<GPSport 245 之新版特殊 FW_V2.00-更新說明>

※. GPSport 245 特殊 firmware V2.00 之版本，新增與修正了以下相關項目：

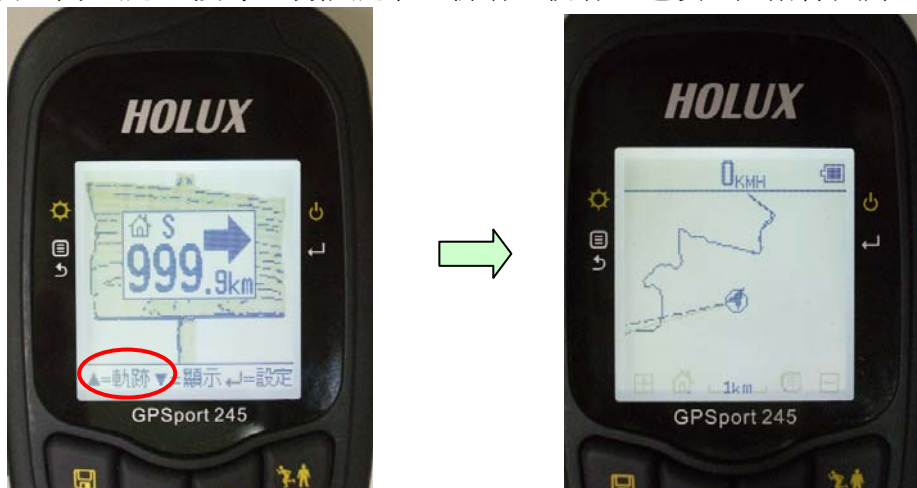
1. 語系變更為雙語：只支援 英文 / 繁中
2. 新增”Track Log” 圖示功能
3. 改用非步行模式 S D K
4. Log Interval 紀錄間隔變更 default：50m

1. 此 **GPSport245** 之 **FW v2.00** 屬特殊應用之版本，主要新增軌跡圖示之功能，可於”向上鍵 / 搜尋”功能鍵下，新增”軌跡”選項，如附件圖片：
